Dotyczy projektowania i oznakowania rond kierunkowych

OZNAKOWANIE ROND KIERUNKOWYCH

Rys.1. Rondo kierunkowe.

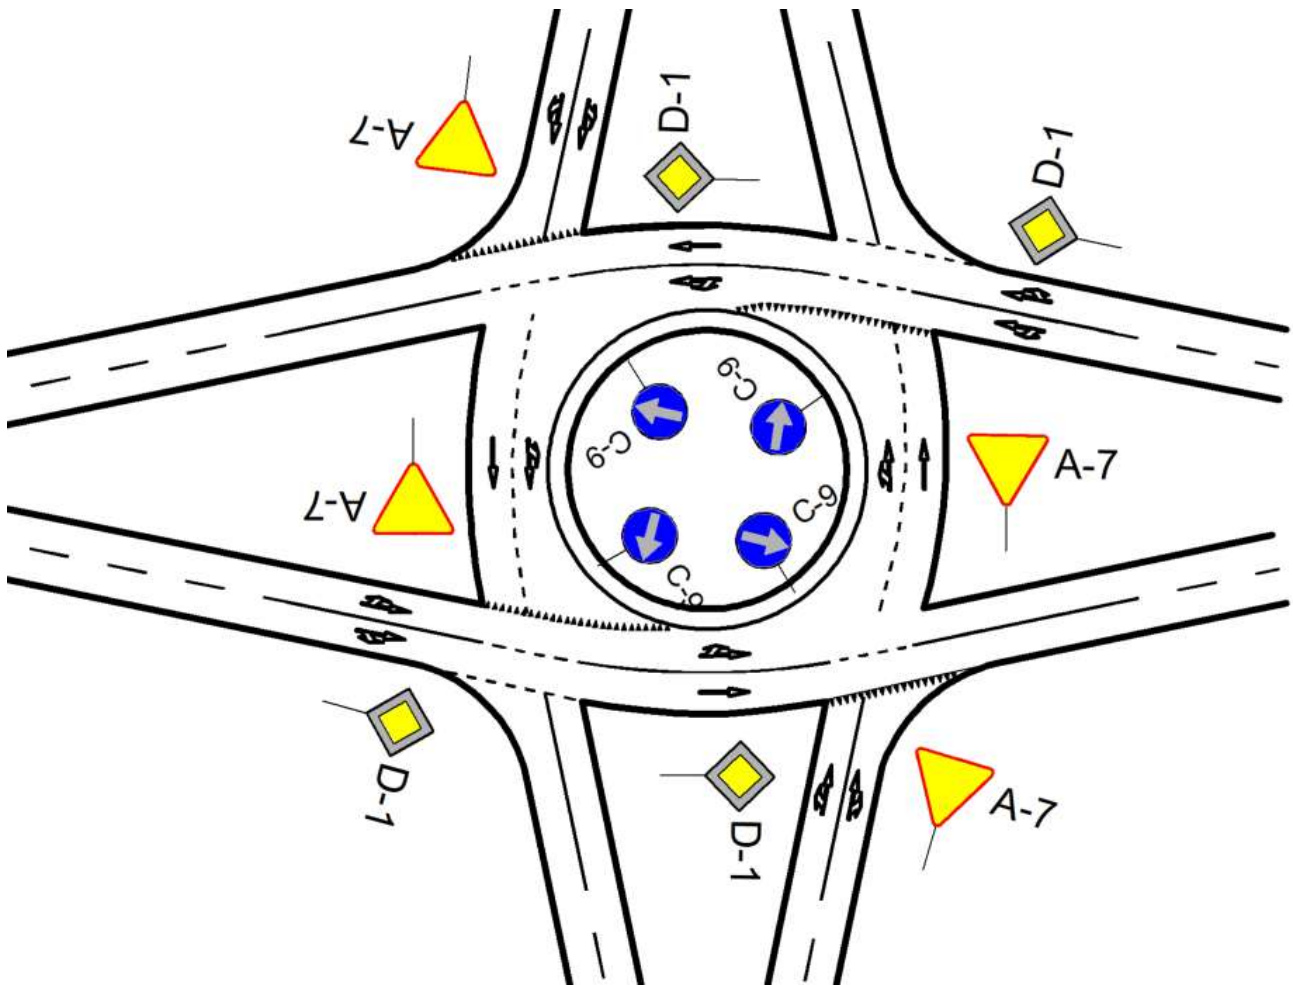
Rondo kierunkowe to skrzyżowanie skanalizowane o rozsuniętych wlotach i wylotach z wyspą centralną, na którym wszystkie wloty są podporządkowane, a pierwszeństwo mają wyloty z rondo. Jest nazywane rondem ze względu na podobieństwo geometryczne ale w świetle [1] i [2] §58.1.2, nie jest rondem bo nie ma na nim ruchu okrężnego w rozumieniu przepisów o ruchu drogowym. Tak jak na skrzyżowaniu skanalizowanym (Rys.2.) na każdym wlocie są dwa pasy ruchu dla kierunku na wprost, skręt w lewo z pasa lewego w prawo z pasa prawego. Przejazd obok wyspy centralnej zgodnie ze znakiem C-9 „nakaz jazdy z prawej strony znaku”.

Organizacja ruchu nie przewiduje ruchu okrężnego więc nie ma znaku C-12 „ruch okrężny”.

Rys.3. Przykład źle oznakowanego ronda kierunkowego:

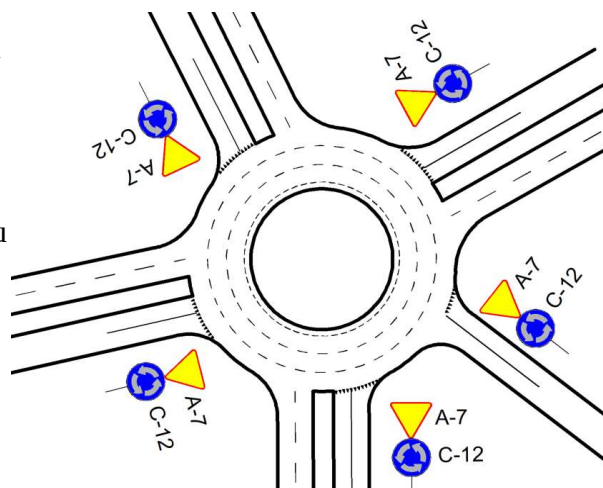
Rozwiązanie niebezpieczne – nie stosować

- oznakowanie pionowe (znak C-12 „ruch okrężny”) mówi , że jest ruch okrężny
- oznakowanie poziome mówi, że jest kierunkowa organizacja ruchu

Niestety przy uzgadnianiu oznakowania zaprojektowanych rond kierunkowych nie udało mi się uzgodnić oznakowania bez znaków C-12 które wprowadzają dezinformację. Tak oznakowane ronda kierunkowe to jest (niestety) norma.

Kto będzie winnym jeśli dojdzie do wypadku na tak oznakowanym rondzie kierunkowym:

- jadący prawym pasem zgodnie ze znakiem pionowym C-12 ;
- jadący prosto zgodnie z oznakowaniem poziomym pokazanym na jezdni.

Rys.4. Skrzyżowanie z wyspą centralną oznakowane jako rondo z ruchem okrężnym.

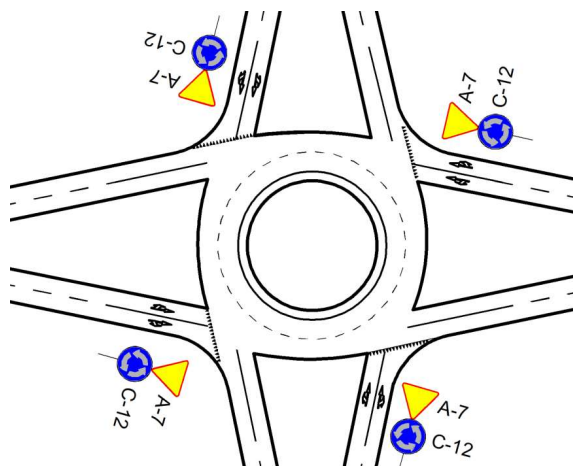
Rozwiązanie niebezpieczne – nie stosować

Na skrzyżowaniach skanalizowanych o rozsuniętych wlotach i wylotach z wyspą centralną często zmieniano organizację ruchu na rondo poprzez oznakowanie wlotów znakami A-7 i C-12 i odpowiednie oznakowanie poziome. Tak wykonane ronda były bardzo niebezpieczne. „Rekord” to ponad 300 zdarzeń drogowych w ciągu roku.

Rys.5. Rondo z ruchem okrężnym i z podporządkowanymi wlotami..

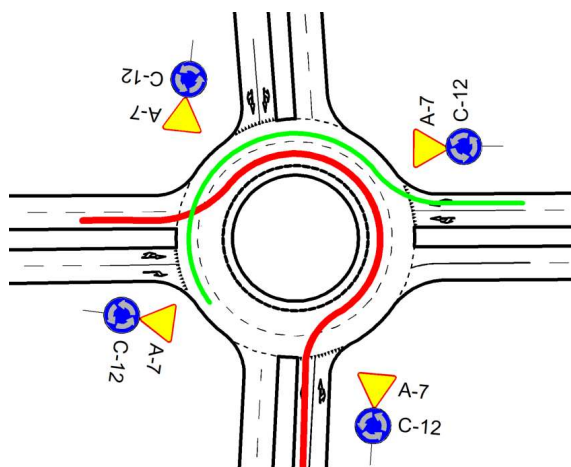
Rozwiązanie niebezpieczne – nie stosować

Rondo z ruchem okrężnym preferuje jazdę wokół ronda. Znaki A-7 na wlotach mówią, że wloty są podporządkowane. Przy większym ruchu zajmowane są wszystkie pasy na rondzie i są trudności, aby zjechać na pas skrajny aby opuścić rondo. Występuje opuszczanie ronda z pasa innego jak skrajny co nie jest zgodne z przepisami i jest niebezpieczne. Przy takim manewrze nie ma możliwości oceny sytuacji i zachowania zasad bezpieczeństwa.

Rys.6. Rondo turbinowe (rysunek zamieszczony w WR-D-31-3).

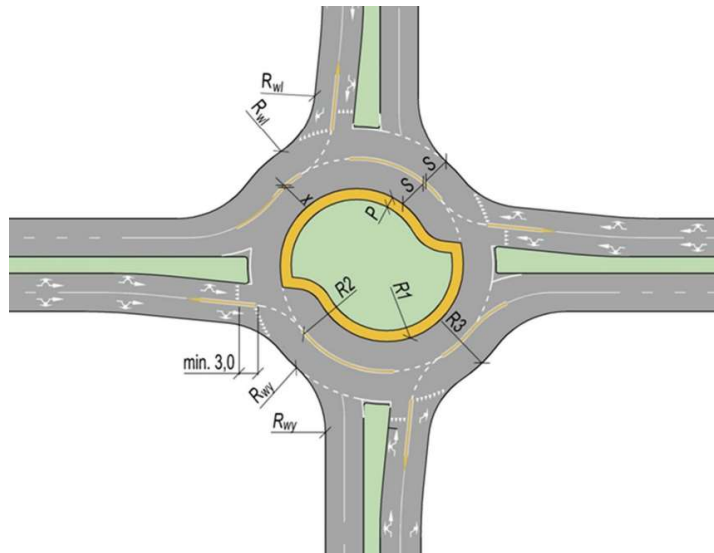
Rondo turbinowe jest rekomendowane przez Ministerstwo Infrastruktury. Ma zdecydowanie różne rozwiązanie geometryczne jak rondo kierunkowe (Rys.1). Ma mniejszą przepustowość od ronda kierunkowego (2700 do 4000P/h a kierunkowe 4000-4800 P/h) i wymaga zakręconych strzałek do oznakowania poziomego, które nie są ujęte w konwencji o znakach i sygnałach drogowych Wiedeń 08.11.1968.

Zakręcone strzałki mogą być nieczytelne dla kierujących, skoro nawet autorzy WR-D-31-3 mają z nimi trudności (co widać na rys.6. skopiowanym z WR-D-31-3 rys.Z.8).

Rys. 7 i 8 Wyróżnienie pasów ruchu z pierwszeństwem

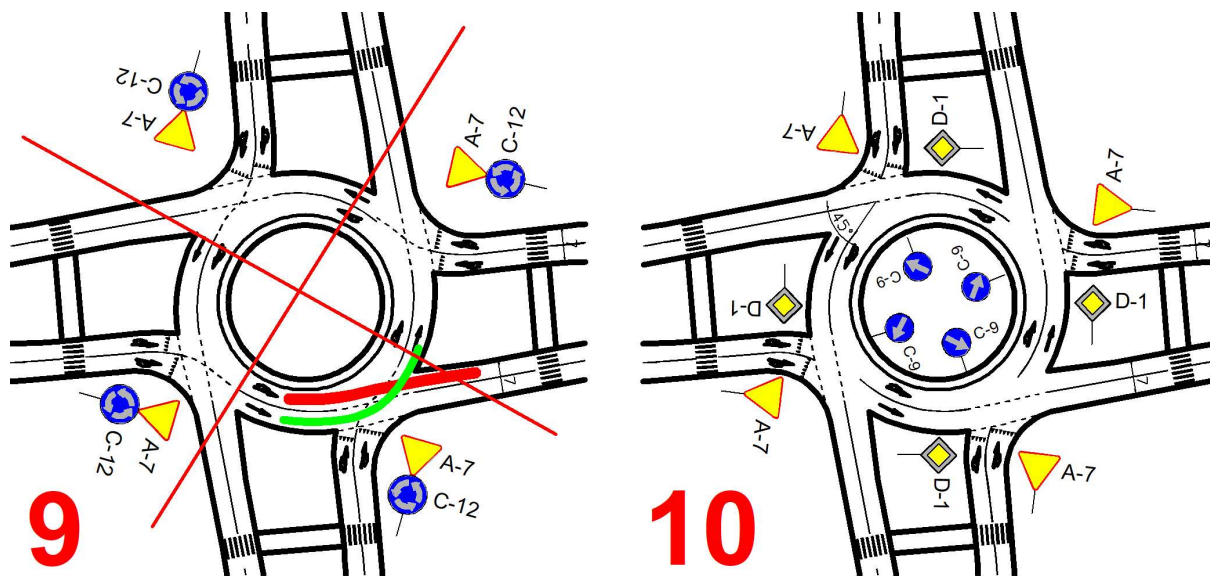
Rys.7. Na skrzyżowaniu domalowano linie prowadzące w ciągu drogi podporządkowanej. Oprotestowała to KM WRD Policji ponieważ przebieg pasów ruchu z pierwszeństwem stał się mniej widoczny, nie wyróżniał się. Na skrzyżowaniu linie prowadzące należy wykonywać wzdłuż pasów z pierwszeństwem – tak stanowi przepis.

Rys 8. Poprawiono, zmieniono oznakowanie. Linie prowadzące poprowadzono tylko wzdłuż pasów ruchu z pierwszeństwem. Pokazano pasy ruchu na kierunku podporządkowanym poza pasami z pierwszeństwem. Oznakowanie jest zgodne z przepisami i jednoznacznie czytelne.

rys. 9 i 10 Oznakowanie ronda kierunkowego o poprawnej geometrii

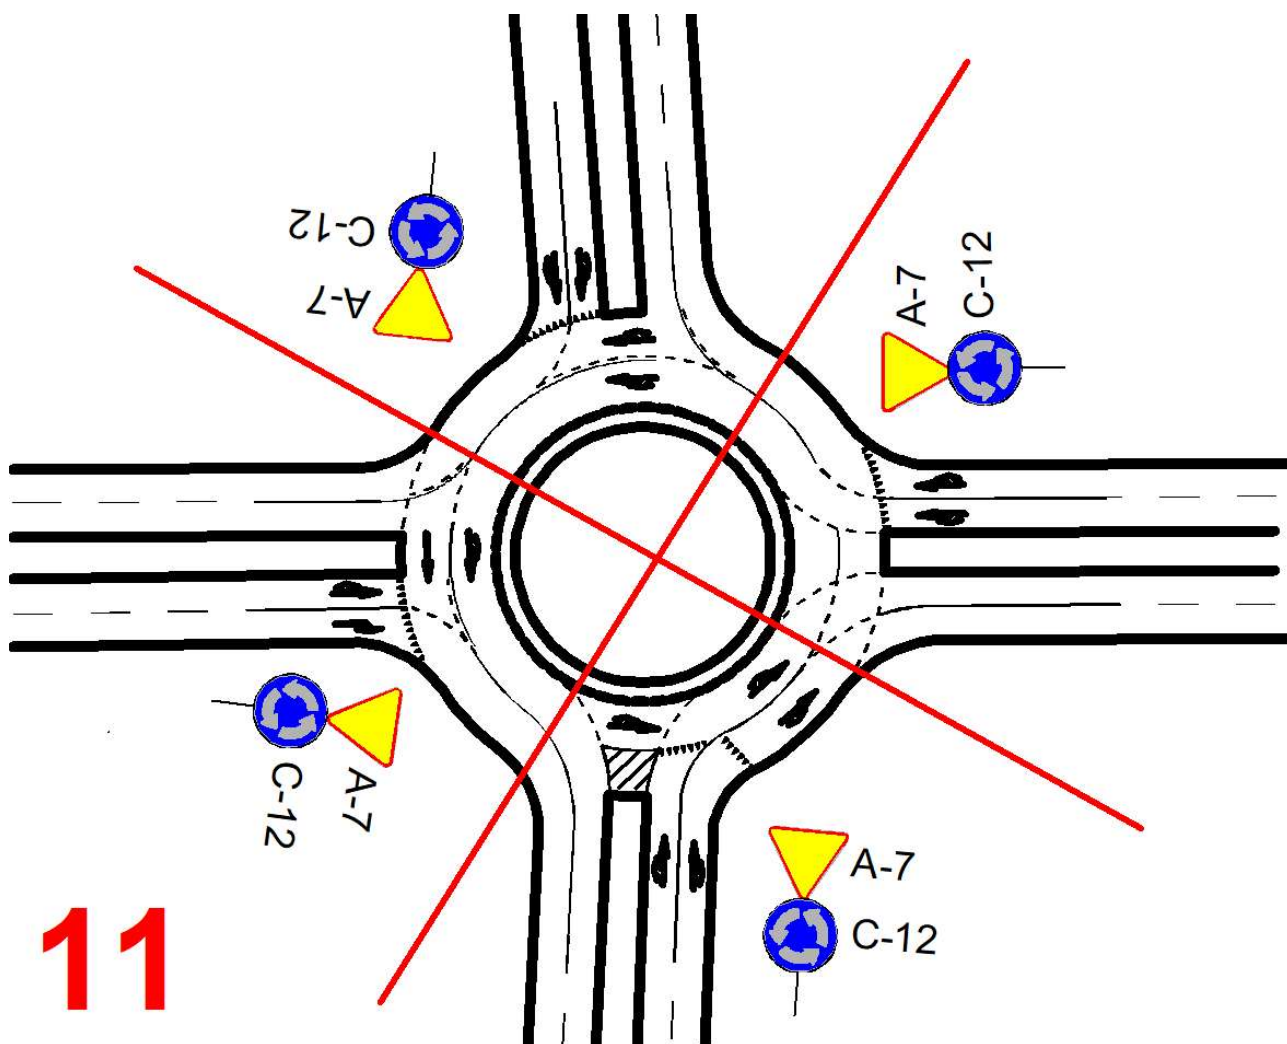
Rys. 9. Oznakowanie nieprawidłowe ze znakiem C-12 „ruch okrężny” i z liniami prowadzącymi pokazującymi przebieg pasów ruchu podporządkowanych i z pierwszeństwem. N Kto powinien być uznany winnym gdy dojdzie do kolizji jak na rys. 9 :

- jadący zgodnie ze znakiem C-12 (w ruchu okrężnym kierunek prosto jest dookoła wyspy);
- jadący zgodnie z oznakowaniem poziomym i ignorujący znak C-12;
- zarządzający ruchem, który tak oznakował to skrzyżowanie.

Rys. 10. Oznakowanie prawidłowe. Zgodne z przepisami, czytelne i jednoznaczne.
